改善箇所説明図

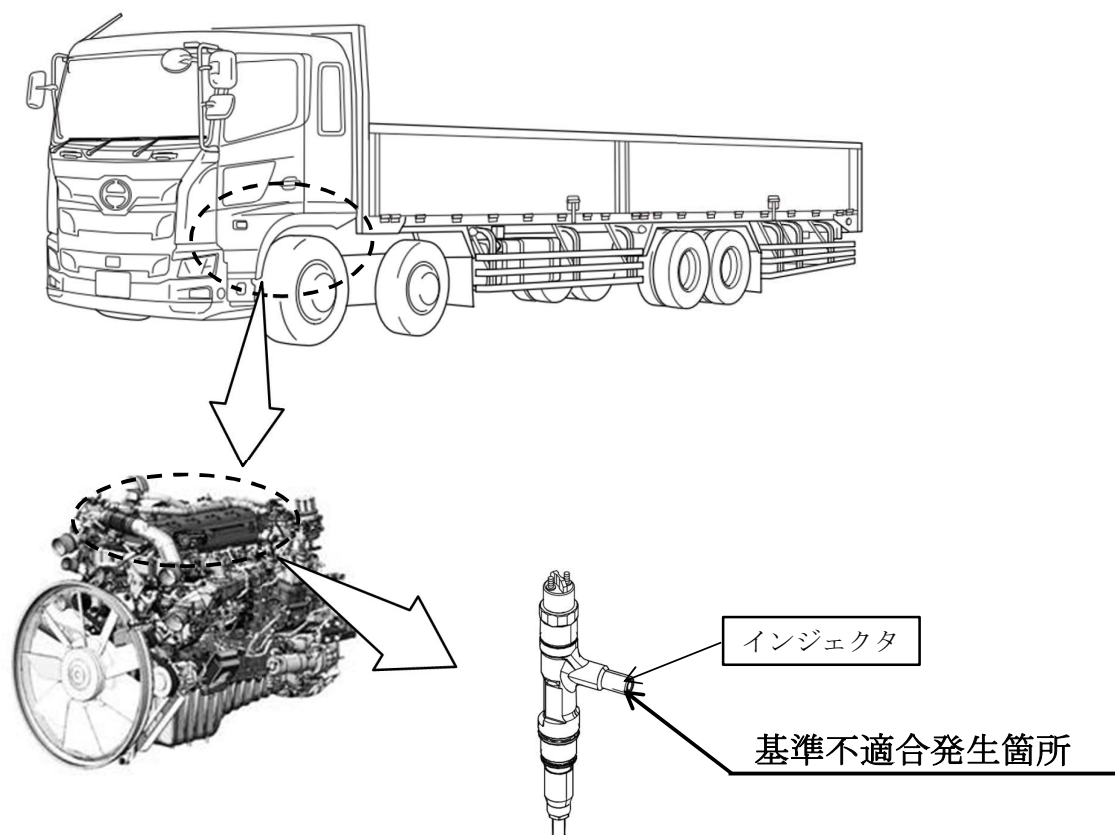
注： は交換する部品を示す。

燃料装置のインジェクタにおいて、インジェクタボディの成形工程が不適切なため、部品強度が不足しているものがある。そのため、高負荷運転の繰り返しによりインジェクタに亀裂が生じ、エンジン内部に燃料が漏れエンジンが損傷し、最悪の場合、火災に至るおそれがある。

全車両、インジェクタを良品に交換する。

識別：改善済車両には運転者席側ドア開口部のシリアルナンバープレートの下中央に黒色ペイントを塗布する。
